改善箇所説明図

改善の内容

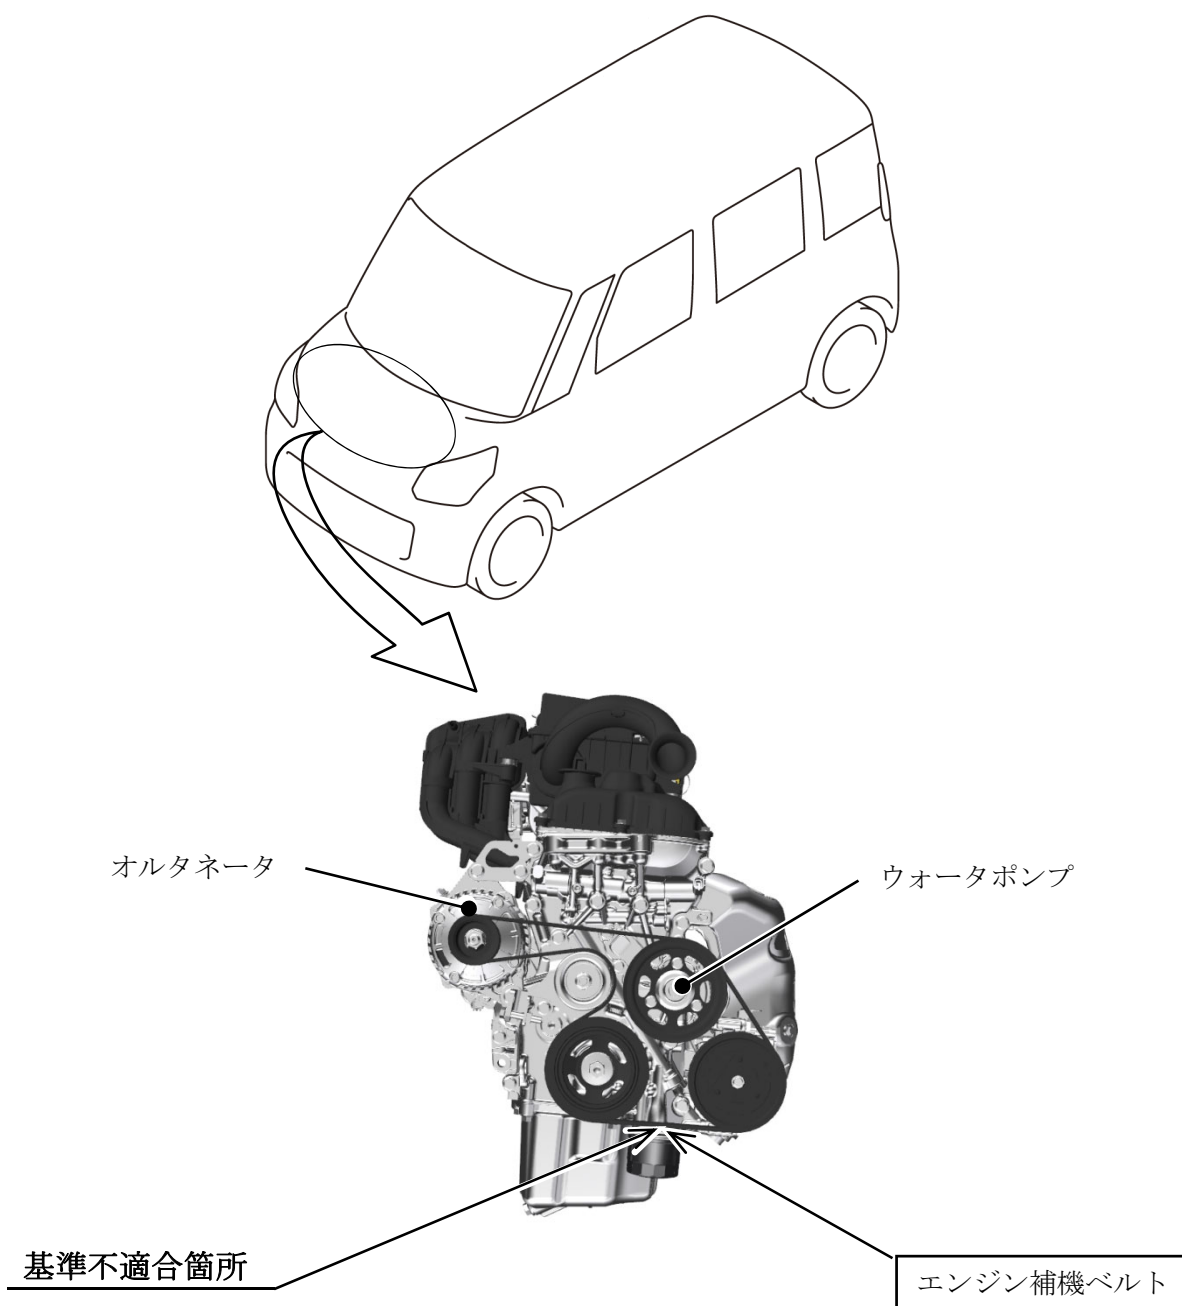
エンジン補機ベルトの構造が不適切なため、当該ベルトの耐久性が不足しているものがある。そのため、ベルトの共振により当該ベルトが破断し、オルタネータやウォーターポンプが停止して警告灯が点灯し、最悪の場合、走行中にエンジンが停止して再始動できなくなるおそれがある。

全車両、エンジン補機ベルトを対策品に交換する。

識別：ID プレートに白色のシールを貼付する。
